Raumstempel
UG 02

Abweichungen Versorgungsbereiche und ARC-Planung

Raumliste		Raumattribute										Planungsbereich		Teilungsplan	Versorgungsbereiche											Widersprüche gelöst: Ja/Nein		Anmerkungen	Abweichungen/Konflikte
Arznhl	RAUMNUMMER	RN1-Bauteil	RN2-Geschoss	RN3-Raumnummer	RAUMBEZEICHNUNG	Nettoflaeche	13_Planungsbereich	02_Raumzuordnung-Teilungsplan	06_Heizung(Raum)	07_Kaelte(Raum)	15_San(Raum)	RLT	08_RLT-LUJ(Raum)	09_RLT-Hsg(Zentrale)	10_RLT-Kaelte(Zentrale)	11_RLT-MSR(Zentrale)	12_ELT-IET(Raum)	14_ELT-IES(Raum)	04_Gelöst	05_Anmerkungen	03_Abweichungen-Konflikte								
1	A-U2-01	A	U2	01	Sprinklerkanal 1	145,55	Planungsbereich GP	Gemeinschaftliches Eigentum	-	-	-	-	-	-	-	-	A	-			Keine Widersprüche								
1	A-U2-02	A	U2	02	Sprinklerkanal 2	133,24	Planungsbereich GP	Gemeinschaftliches Eigentum	-	-	-	-	-	-	-	-	A	-			Keine Widersprüche								
1	A-U2-03	A	U2	03	ZBV	44,53	Planungsbereich GP	Gemeinschaftliches Eigentum	-	-	-	-	-	-	-	-	A	A			Keine Widersprüche

Raumstempel
OG 04

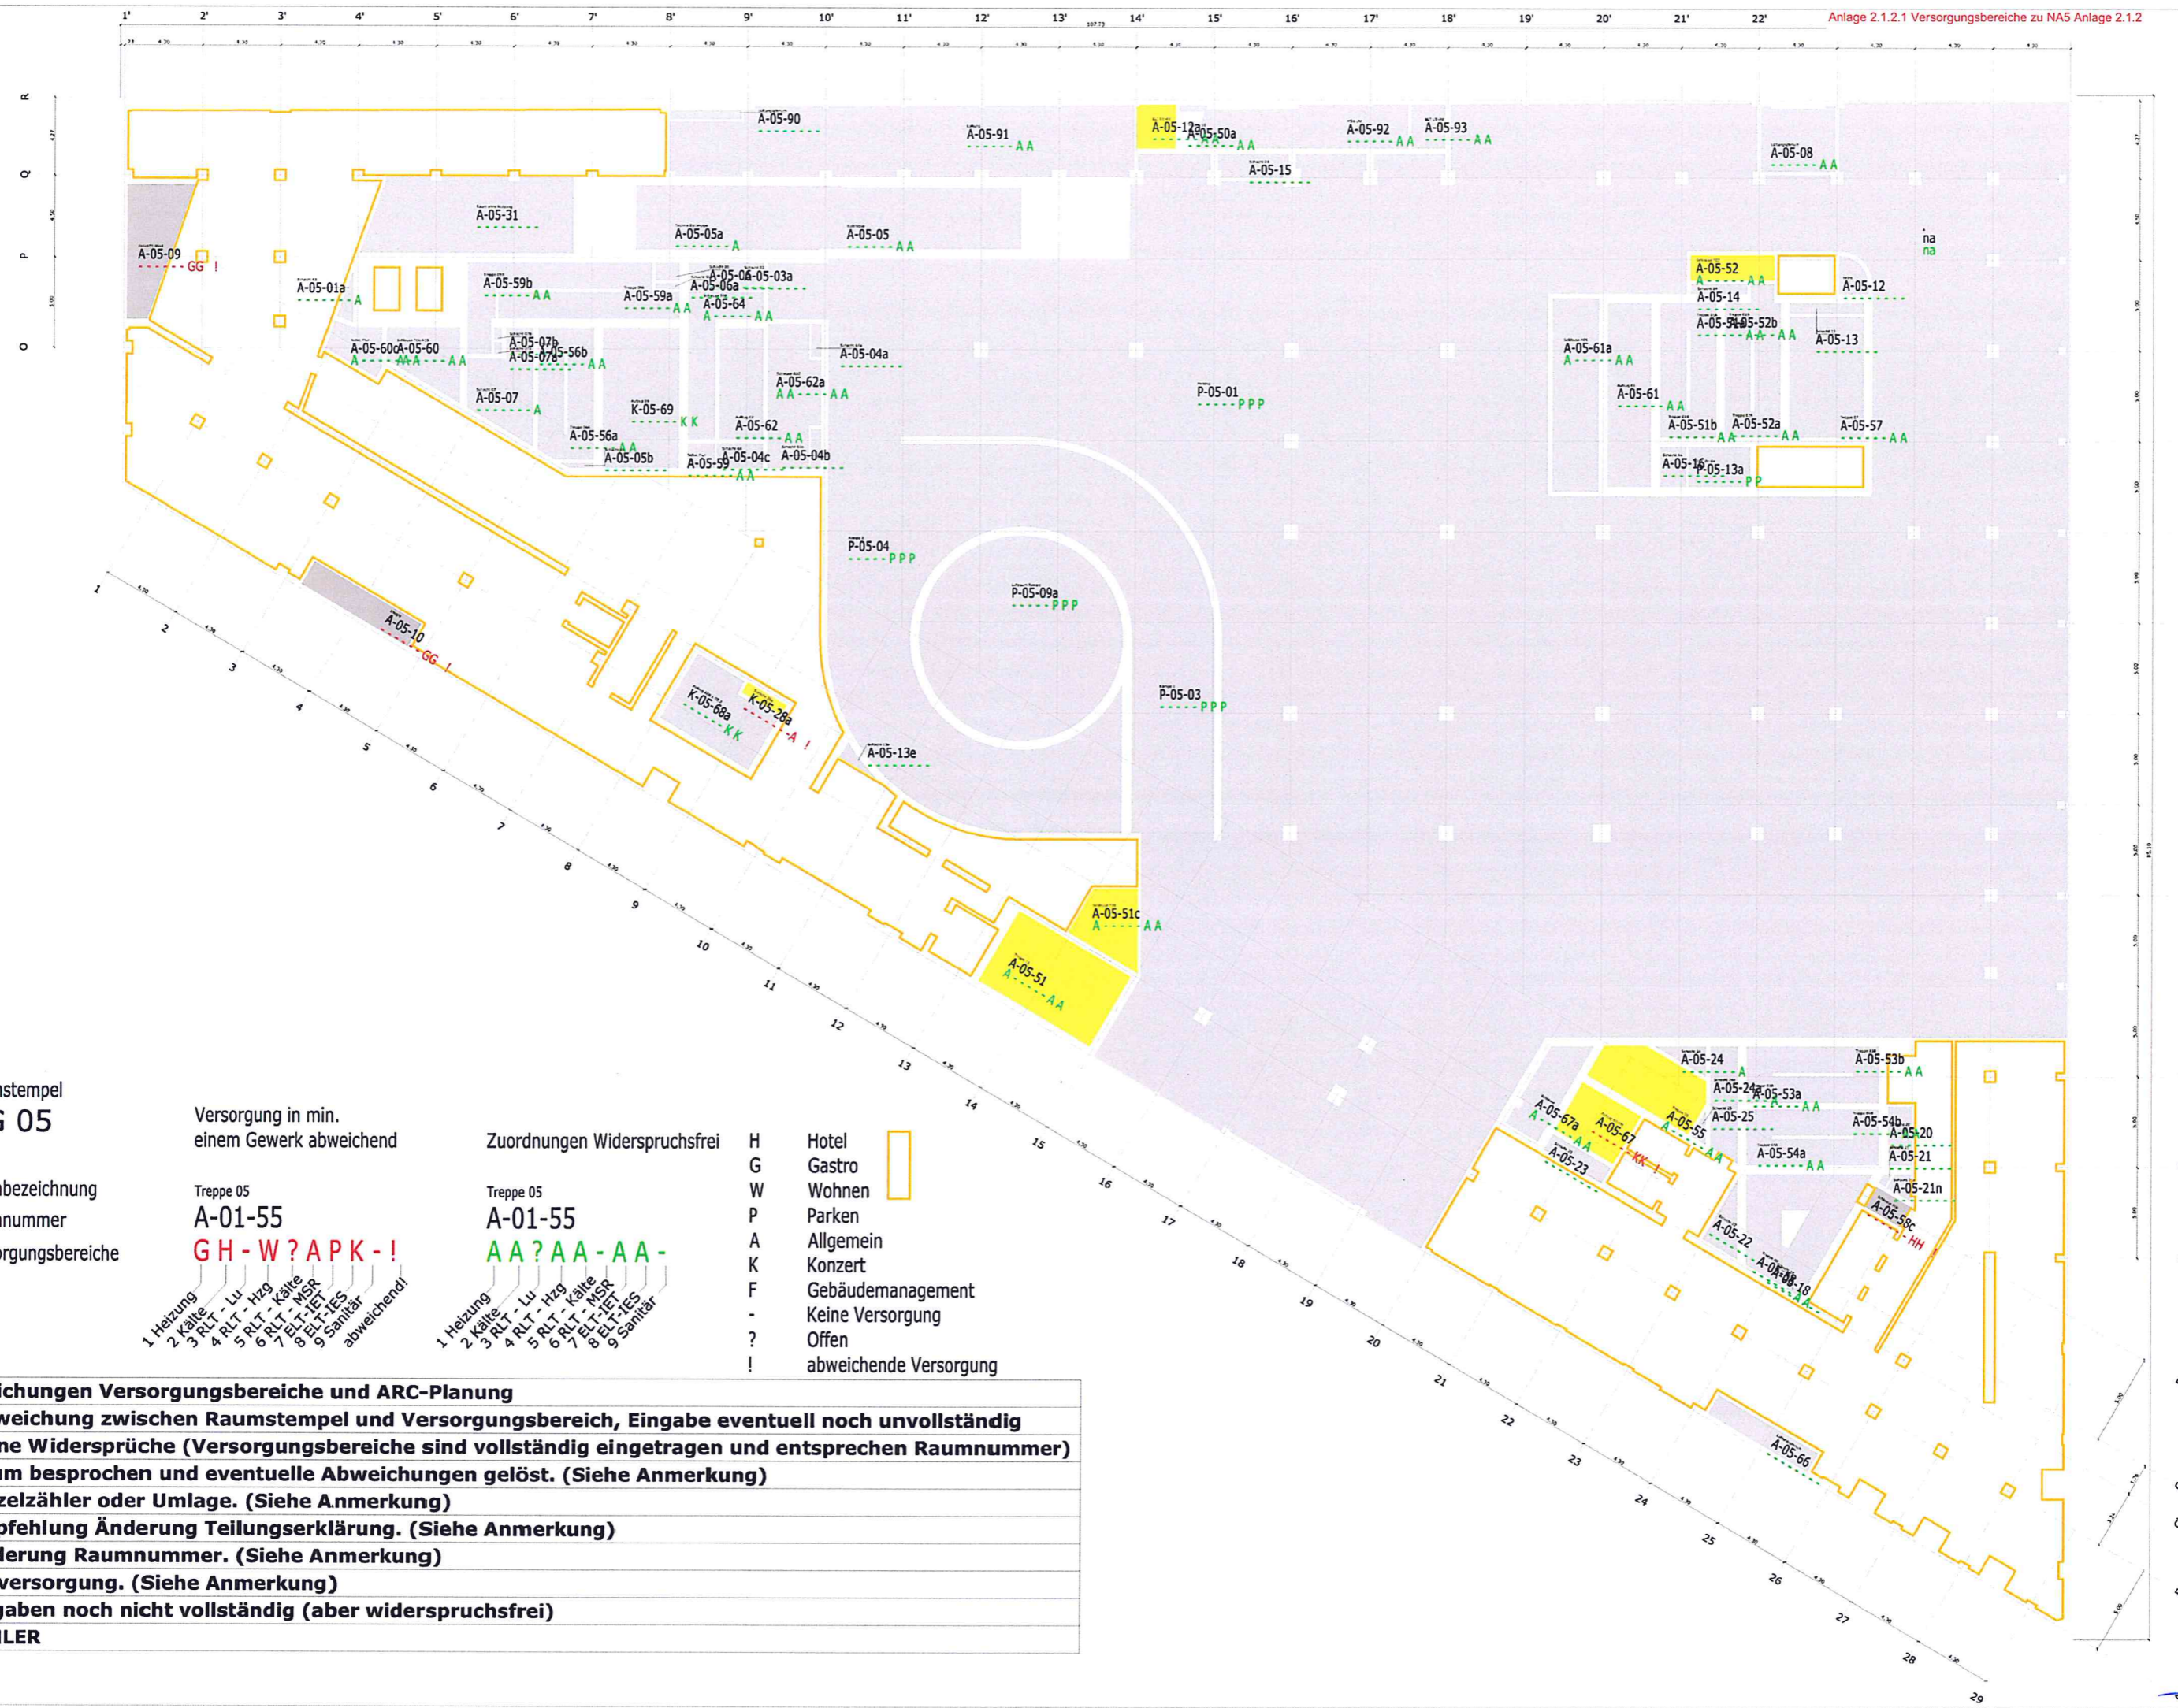
1	K-04-28a	K	04	28a	Schacht 28a	1,48	Planungsbereich GP	Konzert	-	-	-	-	-	-	-	K		UM	120913: IES umversorgen.	Umversorgung				
1	A-04-30b	A	04	30b	keine Nutzung	10,22	Planungsbereich GP	Gemeinschaftliches Eigentum	-	-	-	-	-	-	-	-	A		UM	121106_HTFM: Umversorgung Heizung	Keine Widersprüche			
1	A-04-51	A	04	51	Treppe 11	31,44	Planungsbereich GP	Gemeinschaftliches Eigentum	A	-	-	-	-	-	A	A			UM	121106_HTFM: Umversorgung Heizung	Umversorgung			
1	A-04-51a	A	04	51a	Treppe 01A	11,06	Planungsbereich GP	Konzert SNR	-	-	-	-	-	-	A	A					Keine Widersprüche			
1	A-04-51b	A	04	51b	Treppe 01B	11,05	Planungsbereich GP	Konzert SNR	-	-	-	-	-	-	A	A					Keine Widersprüche			
1	A-04-51c	A	04	51c	Schleuse T11	11,82	Planungsbereich GP	Gemeinschaftliches Eigentum	A	-	-	-	-	-	A	A			UM	120913: IET/IES/H umversorgen	Umversorgung			
1	A-04-52	A	04	52	Schleuse	6,18	Planungsbereich GP	Gemeinschaftliches Eigentum	A	-	-	-	-	-	A	A			UM	120913: Umversorgung Heizung	Umversorgung

1	A-04-59c	A	04	59c	Notw. Flur	3,00	Planungsbereich GP	Gemeinschaftliches Eigentum	-	-	-	-	-	-	A	A					Keine Widersprüche			
1	A-04-61	A	04	61	Aufzug 01	24,35	Planungsbereich GP	Gebäudemanagement SNR	-	-	-	-	-	-	A	A					Keine Widersprüche			
1	A-04-61a	A	04	61a	Schleuse A01	27,14	Planungsbereich GP	Gemeinschaftliches Eigentum	A	-	-	-	-	-	A	A					Keine Widersprüche			
1	A-04-62	A	04	62	Aufzug 02	14,64	Planungsbereich GP	Gebäudemanagement SNR	-	-	-	-	-	-	A	A					Keine Widersprüche			
1	A-04-62a	A	04	62a	Schleuse A02	17,21	Planungsbereich GP	Gemeinschaftliches Eigentum	A	-	-	-	-	-	A	A					Keine Widersprüche			
1	A-04-66	A	04	66	Loggia 1	9,86	Planungsbereich GP	Hotel SNR	-	-	-	-	-	-	H	H			ja	120913: bleibt, da SNR	Raum besprochen und eventuelle Abweichungen gelöst.(Siehe Anmerkung)			
1	A-04-67	A	04	67	Aufzug 07 / FV	11,10	Planungsbereich GP	Konzert SNR	-	-	-	-	-	-	K	K			UM	120913: bleibt, da SNR/ IES zu Konzert umversorgen	Umversorgung

Raumstempel
OG 05

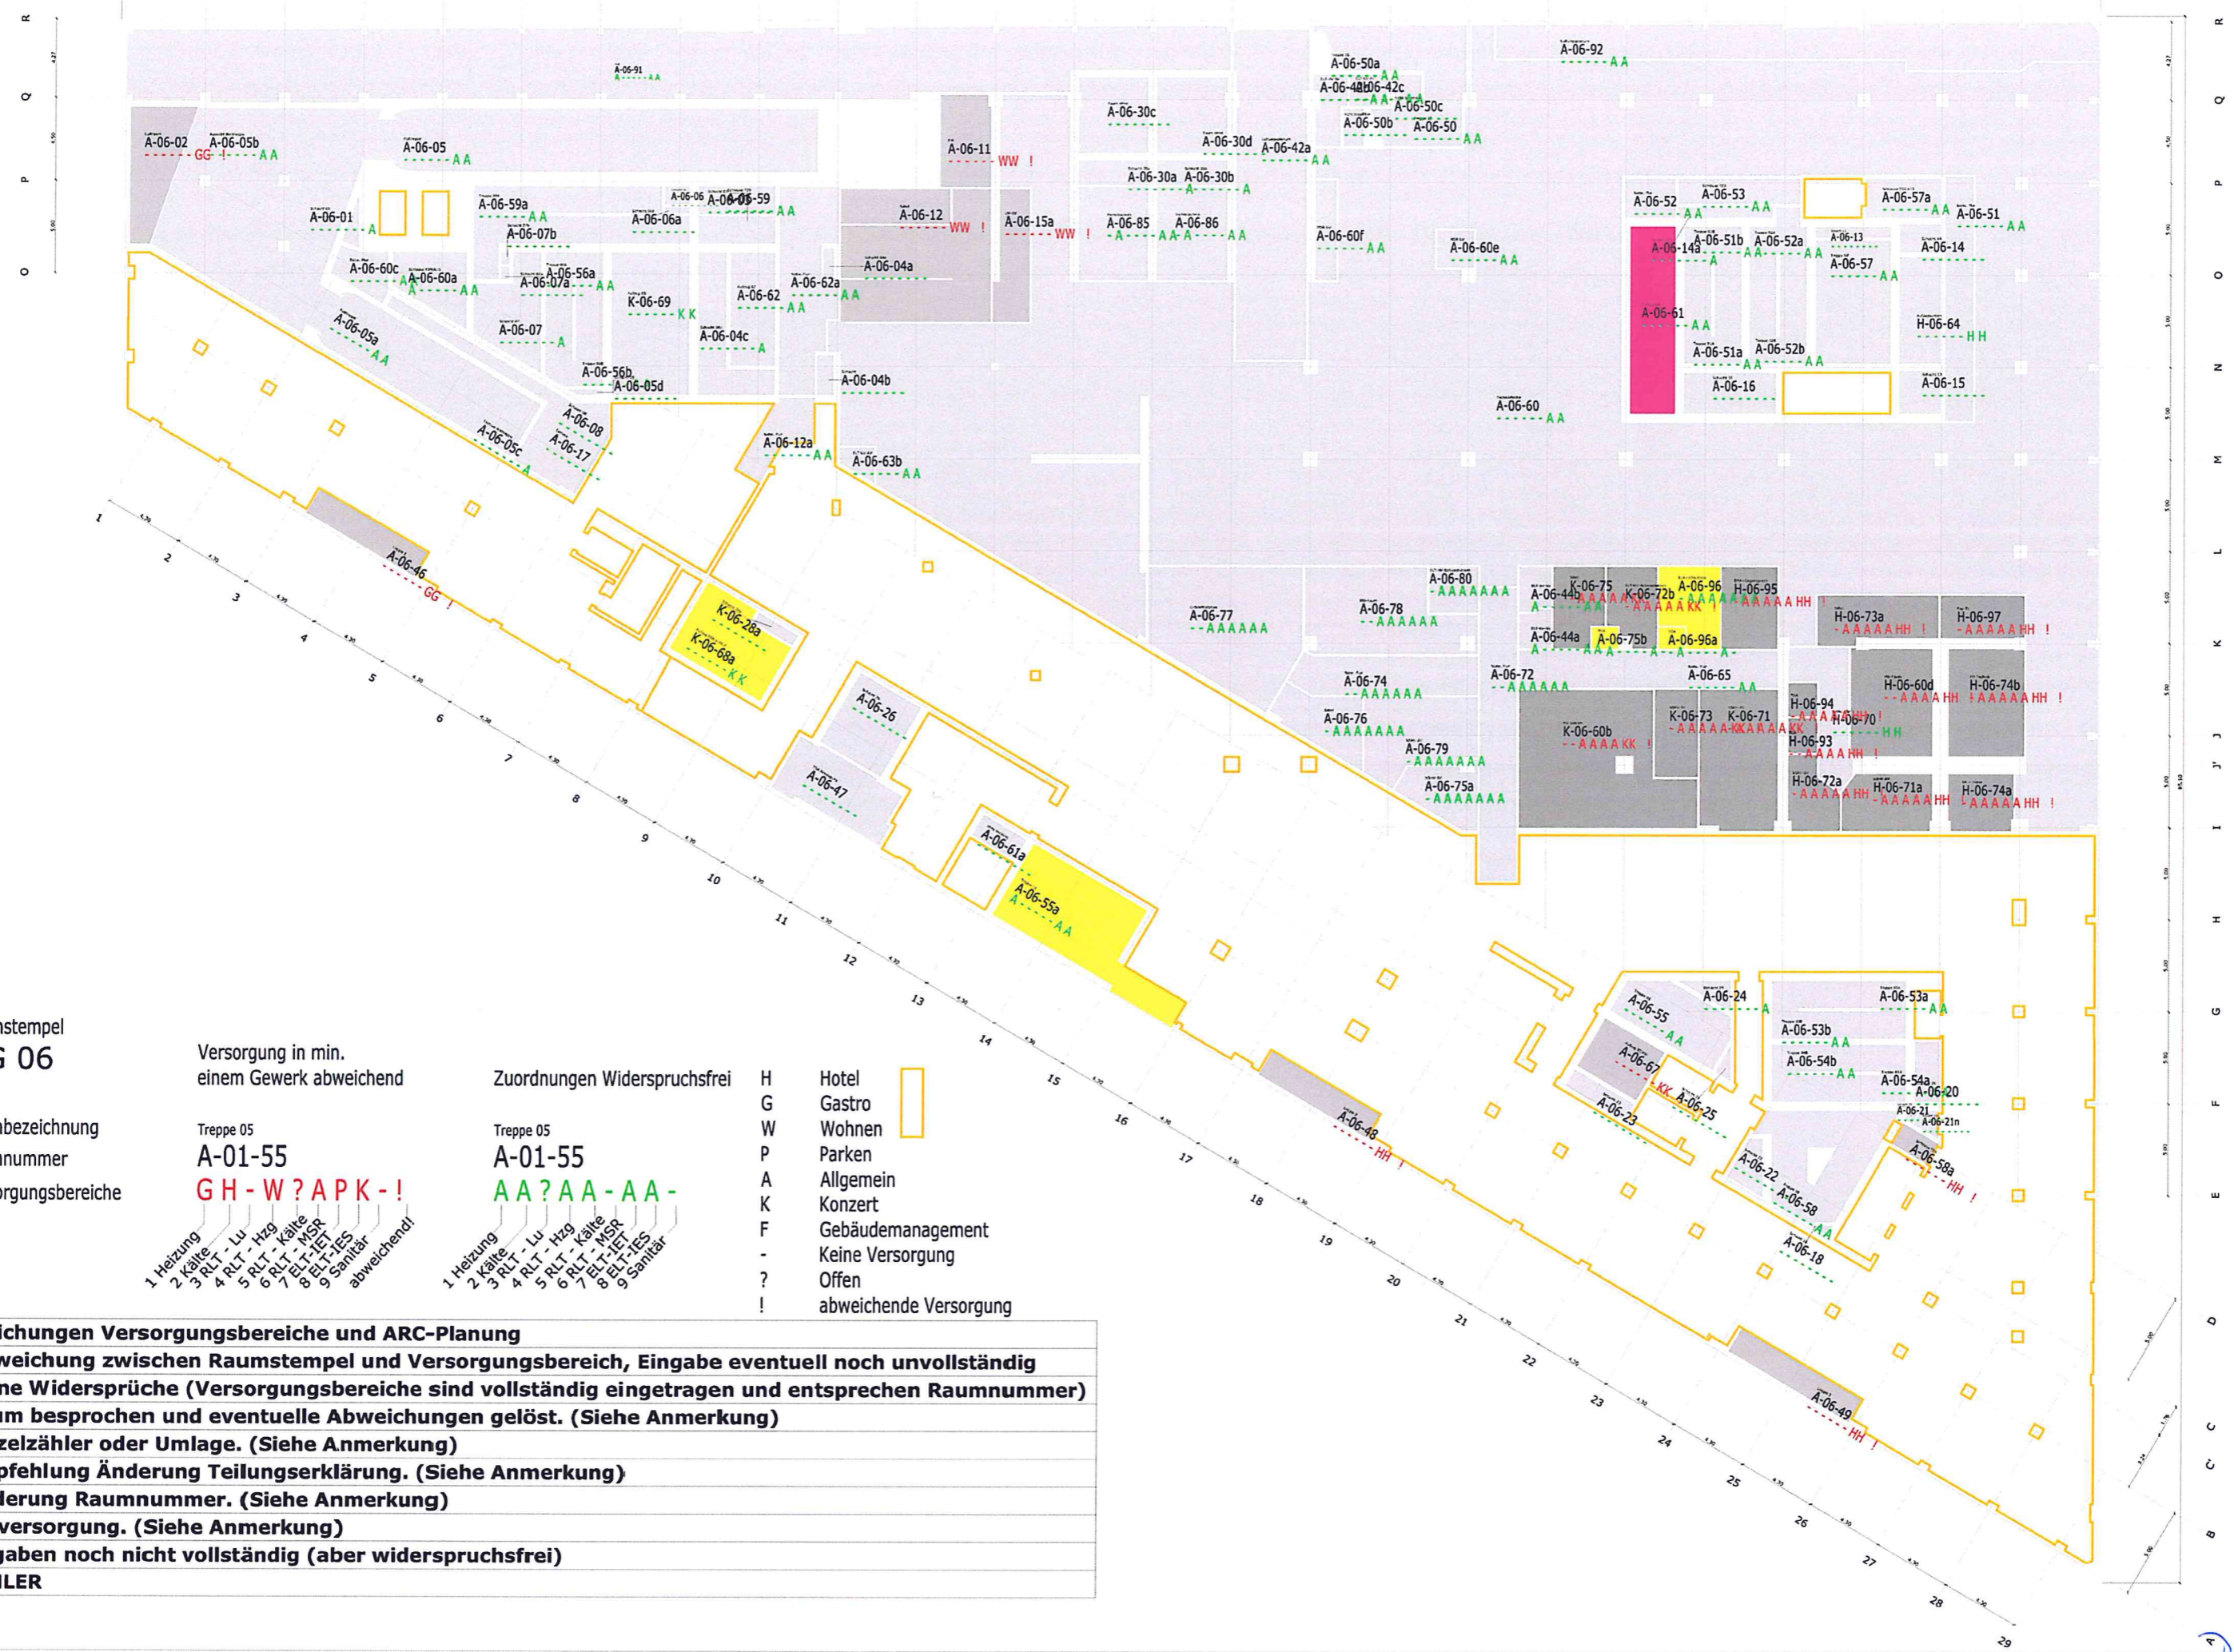
1	A-05-10	A	05	10	Loggia	9,85	Planungsbereich GP	Gastro SNR	-	-	-	-	-	-	-	G	G	ja			120913: bleibt, da SNR	Raum besprochen und eventuelle Abweichungen gelöst.(Siehe Anmerkung)
1	A-05-12	A	05	12	keine Nutzung	2,85	Planungsbereich GP	Gemeinschaftliches Eigentum	-	-	-	-	-	-	-	-	-				Keine Widersprüche	
1	A-05-12a	A	05	12a	ELT UV-AV	5,02	Planungsbereich GP	Gemeinschaftliches Eigentum	-	-	-	-	-	-	-	A	A	UM			120913: IET zu Allgemein umversorgen.	Umversorgung
1	A-05-13	A	05	13	Schacht 13	2,36	Planungsbereich GP	Gemeinschaftliches Eigentum	-	-	-	-	-	-	-	-	-				Keine Widersprüche	
1	P-05-13a	P	05	13a	ELT UV-SV G3	7,64	Planungsbereich GP	Parken	-	-	-	-	-	-	-	P	P				Keine Widersprüche	
1	A-05-13e	A	05	13e	Schacht 13e	1,06	Planungsbereich GP	Gemeinschaftliches Eigentum	-	-	-	-	-	-	-	-	-				Keine Widersprüche	
1	A-05-14	A	05	14	Schacht 14	1,78	Planungsbereich GP	Gemeinschaftliches Eigentum	-	-	-	-	-	-	-	-	-				Keine Widersprüche

1	A-05-24	A	05	24	Schacht 24	2,32	Planungsbereich GP	Gemeinschaftliches Eigentum	-	-	-	-	-	-	-	-	A				Keine Widersprüche	
1	A-05-24a	A	05	24a	Schacht 24a	9,01	Planungsbereich GP	Gemeinschaftliches Eigentum	-	-	-	-	-	-	-	-	A				Keine Widersprüche	
1	A-05-25	A	05	25	Schacht 25	0,77	Planungsbereich GP	Gemeinschaftliches Eigentum	-	-	-	-	-	-	-	-	-				Keine Widersprüche	
1	K-05-28a	K	05	28a	Schacht 28a	1,47	Planungsbereich GP	Konzert	-	-	-	-	-	-	-	-	A	UM			120913: IES umversorgen.	Umversorgung
1	A-05-31	A	05	31	Raum ohne Nutzung unter Rolltreppe	46,29	Planungsbereich GP	Gemeinschaftliches Eigentum	-	-	-	-	-	-	-	-	-				Keine Widersprüche	
1	A-05-50a	A	05	50a	Treppe 10	14,19	Planungsbereich GP	Gemeinschaftliches Eigentum	-	-	-	-	-	-	-	A	A				Keine Widersprüche	
1	A-05-51	A	05	51	Treppe 11	31,43	Planungsbereich GP	Gemeinschaftliches Eigentum	A	-	-	-	-	-	-	A	A	UM			120913: Umversorgung Heizung	Umversorgung

1	A-05-54a	A	05	54a	Treppe 04A	10,82	Planungsbereich GP	Konzert SNR	-	-	-	-	-	-	-	A	A				Keine Widersprüche	
1	A-05-54b	A	05	54b	Treppe 04B	10,98	Planungsbereich GP	Konzert SNR	-	-	-	-	-	-	-	A	A				Keine Widersprüche	
1	A-05-55	A	05	55	Treppe 05	17,81	Planungsbereich GP	Gemeinschaftliches Eigentum	A	-	-	-	-	-	-	A	A	UM			120913: Umversorgung Heizung	Umversorgung
1	A-05-56a	A	05	56a	Treppe 06A	10,55	Planungsbereich GP	Gemeinschaftliches Eigentum	-	-	-	-	-	-	-	A	A				Keine Widersprüche	
1	A-05-56b	A	05	56b	Treppe 06B	10,80	Planungsbereich GP	Gemeinschaftliches Eigentum	-	-	-	-	-	-	-	A	A				Keine Widersprüche	
1	A-05-57	A	05	57	Treppe 07	27,35	Planungsbereich GP	Hotel SNR	-	-	-	-	-	-	-	A	A				Keine Widersprüche	
1	A-05-58	A	05	58	Treppe 08	28,68	Planungsbereich GP	Hotel SNR	-	-	-	-	-	-	-	A	A				Keine Widersprüche	
1	A-05-58c	A	05	58c	Schleuse T08	2,81	Planungsbereich Hotel	Hotel SNR	-	-	-	-	-	-	-	H	H	ja			120913: bleibt, da SNR 121210: HOTEL Änderungswunsch Planungsgrenzen - Hotel prüft Brandschutz/TGA Auswirkungen.	Raum besprochen und eventuelle Abweichungen gelöst.(Siehe Anmerkung)
